**Rapporto di minoranza della Commissione della gestione**

## **MM N. 57 /2023**

# **Richiesta di un credito di costruzione di CHF 2'630'000.- per la progettazione definitiva, la realizzazione dell'area di svago e del posteggio di servizio per eventi straordinari riservato agli enti di pronto intervento, mappale n. 632 RFD Mendrisio**

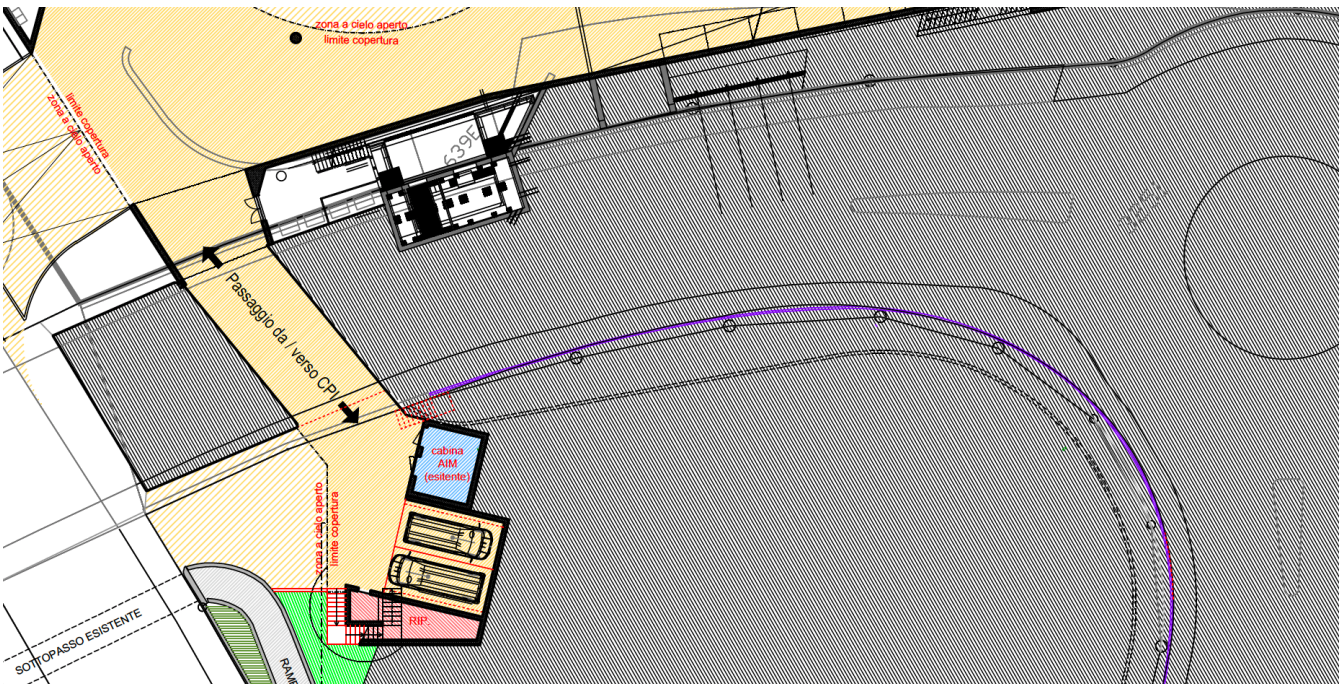
Per risolvere l'annoso problema relativo alla dotazione insufficiente di posteggi presenti presso il CPI, l'esecutivo comunale prevede di realizzare 21 posteggi in superficie e, meglio, 13 posteggi "indipendenti" (nr. da 1 a 13) e 8 posteggi "condizionati" (ossia con possibilità di accesso, in entrata e in uscita, possibile unicamente a condizione che non siano occupati i posteggi "indipendenti; lettere da A a H), tutti con accesso diretto dalla rotonda:

Le esigenze manifestate dal CSCPM sono assolutamente legittime e, anzi, è opportuno evidenziare che, così come concepito il progetto permette di fare fronte unicamente alle esigenze di servizio che si manifestano in occasione di eventi importanti o esercitazioni che coinvolgono un numero importanti di militi. Anche l'esigenza della Polizia di poter disporre di un posteggio per furgoni di servizio con altezza superiore ai due metri è oggettiva, ritenuto che attualmente i due veicoli di questo tipo vengono parcheggiati su una delle corsie di accesso alle autorimesse interrate del CPI, in una superficie che di per sé dovrebbe essere destinata alla circolazione.

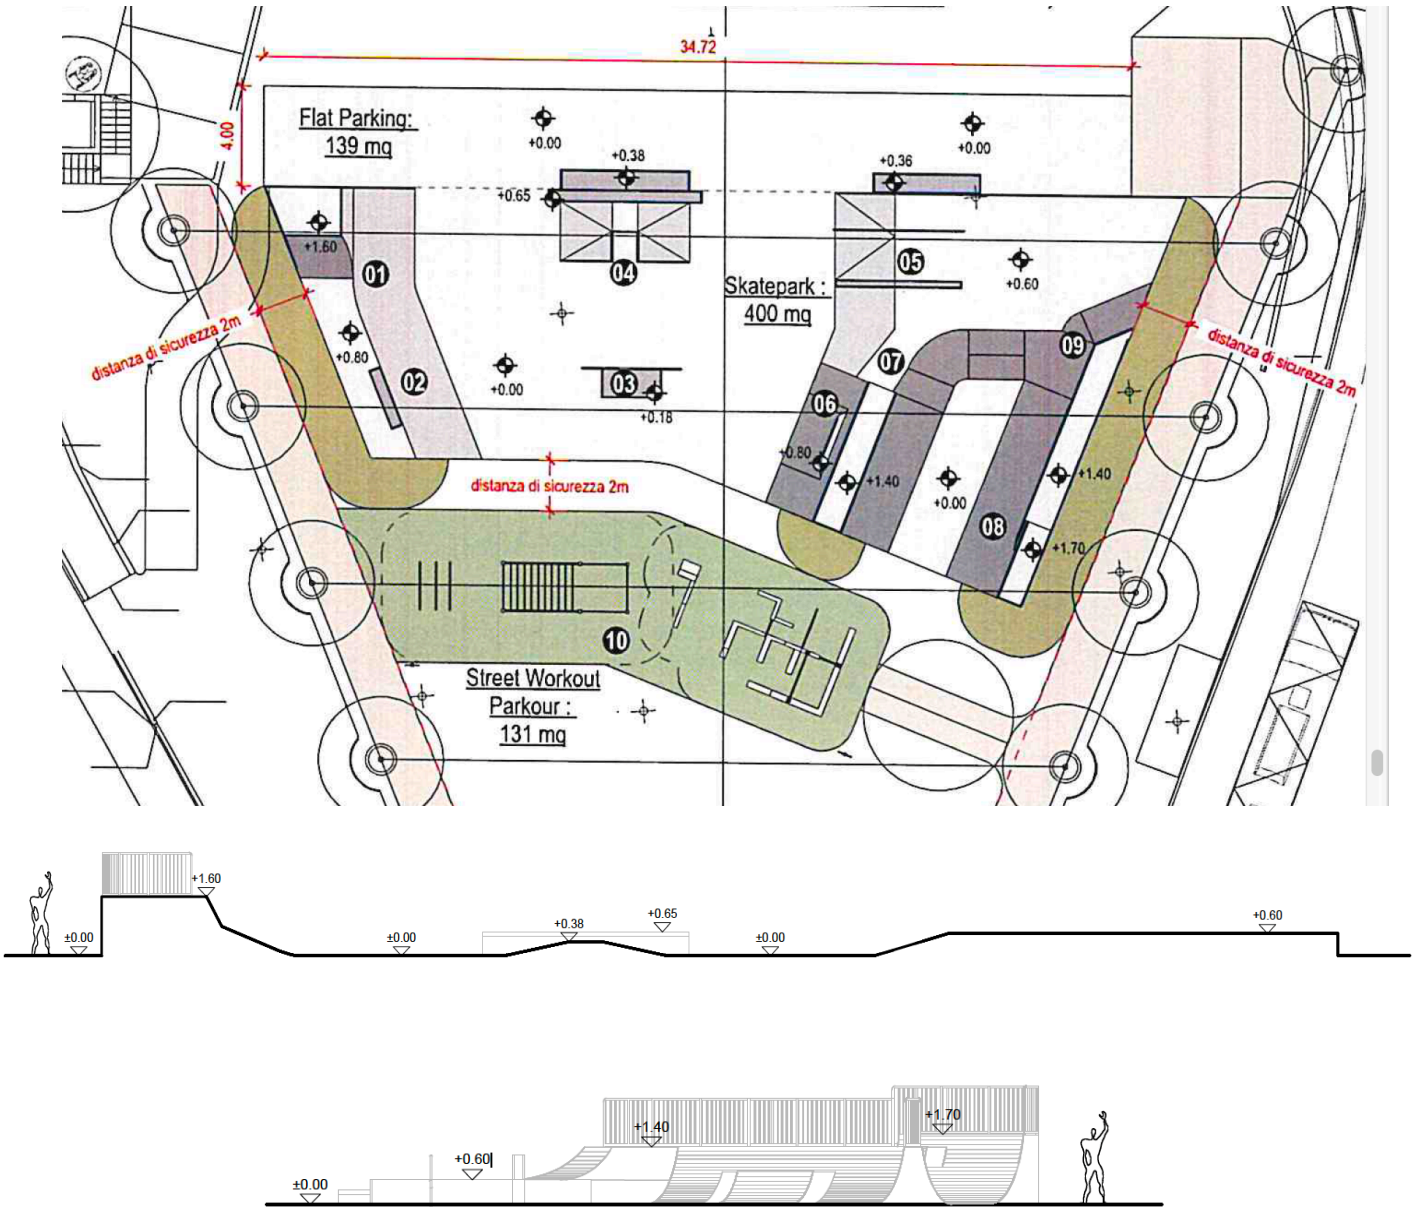
Si noti che vi è un problema oggettivo per quanto attiene alle possibilità di accesso pedonale al sedime, che è stato aggravato dal fatto che un passaggio pedonale è stato recentemente soppresso dal Cantone, in corrispondenza dell'area cerchiata in colore arancione.

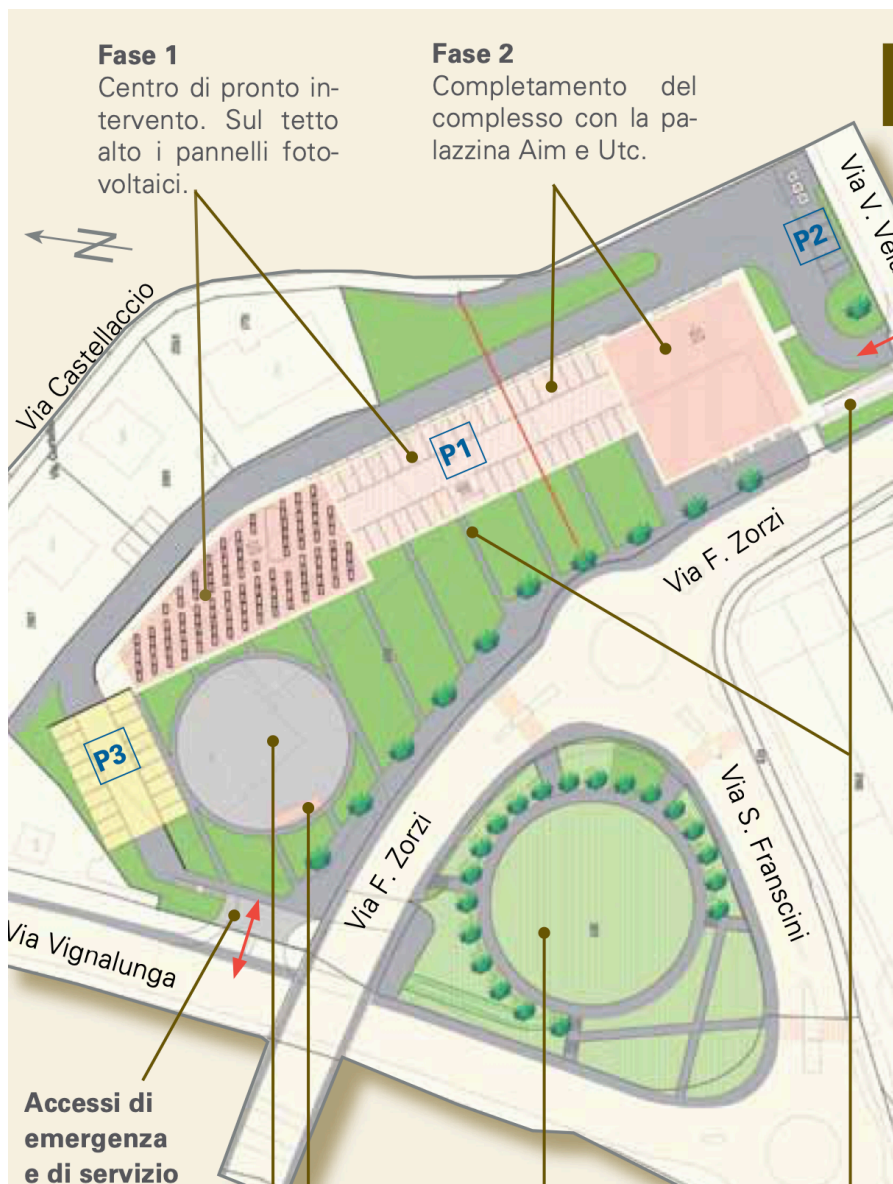
Il primo e più immediato quesito sollevato dal progetto qui in discussione è ovviamente quello a sapere se il sedime "ex macello" sia il posto giusto per accogliere un'area di svago dedicata ai giovani. Al di là delle numerose opinioni apparse sulla stampa, discutendo del progetto con la cittadinanza i relatori del presente rapporto di minoranza hanno avuto modo di cogliere reazioni univoche che possono essere sintetizzate dicendo: è una buona cosa fare qualcosa per i giovani ma il posto non è assolutamente quello giusto. *Vox populi, vox dei*<sup>1</sup> viene da dire, ritenuto che alcuni semplici approfondimenti permettono di chiarire, senza possibilità di dubbio alcuno, che l'ubicazione sia da ritenere del tutto insensata.

Il mapp. 632 RFD Mendrisio ha una superficie di 2'783 mq e secondo il vigente Piano regolatore comunale risulta inserito in Zona per attrezzature ed edifici di interesse pubblico (AEP). Concretamente, secondo quanto stabilito dall'art. 51 NAPR, a livello pianificatorio il fondo dovrebbe avere la seguente destinazione:

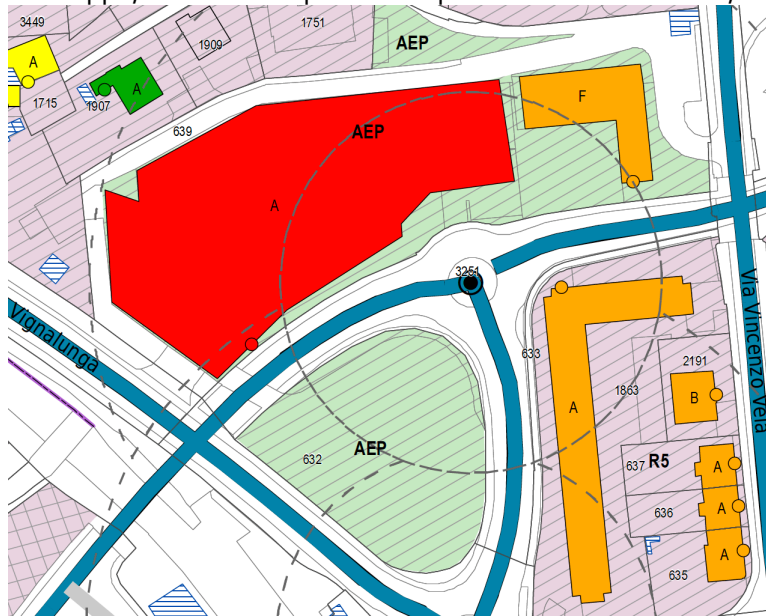
Assodato che, a livello pianificatorio, per il fondo "ex macello" è previsto un GS II (ancorché per le aree di svago dovrebbe valere un GS I), concretamente si pone la questione a sapere quale sia il carico fonico che grava il fondo e, di riflesso, a quale rumore dovrebbero essere esposti gli utenti dell'area di svago qui in discussione.

A non averne dubbio alcuno, il tema avrebbe dovuto essere adeguatamente approfondito, per lo meno nell'ambito della procedura della domanda di costruzione, sfociata nella licenza edilizia 20 luglio 2020, che il Municipio ha (già) provveduto a rilasciare al progetto. Sorprendentemente, dall'esame dell'incarto della domanda di costruzione, operato in sede commissionale, è emerso che la questione non è stata in alcun modo esaminata (!). Circostanza che è stata confermata dall'esecutivo comunale, rispondendo ad un quesito che gli è stato rivolto durante l'esame commissionale del messaggio municipale qui in discussione.

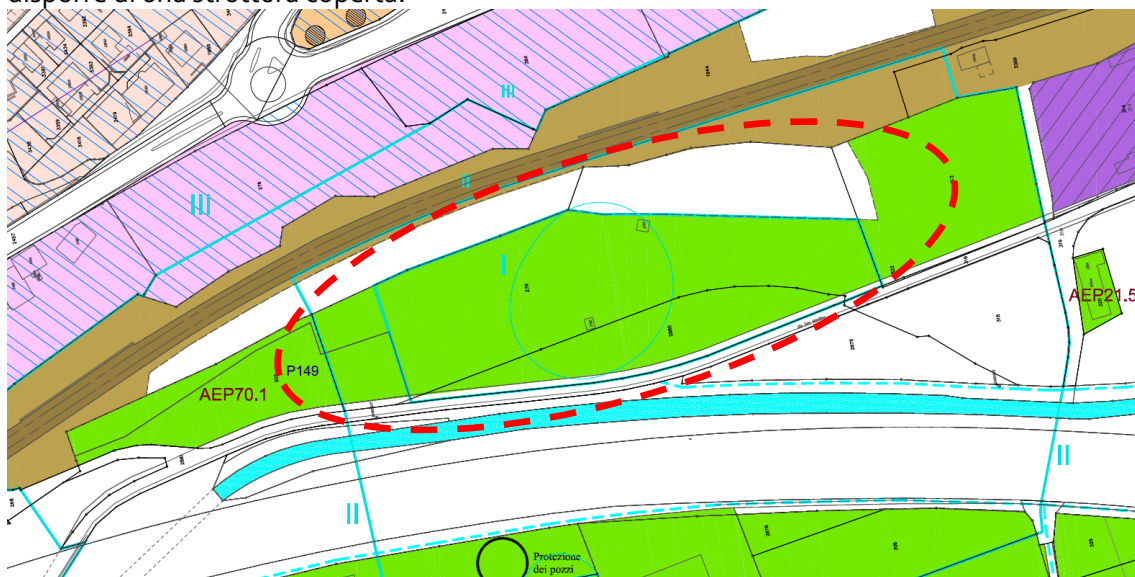
A lasciare perplessi è poi in particolare il fatto di aver previsto rampe di dimensioni così ridotte (1,40 m di altezza) e di non aver previsto la realizzazione di alcuna fossa. A titolo di raffronto, si segnala che, nelle scorse settimane, all'interno di un centro commerciale della regione è stata montata e messa a disposizione una rampa di 1,70 m di altezza, sulla quale si sono cimentati bambini e ragazzi:
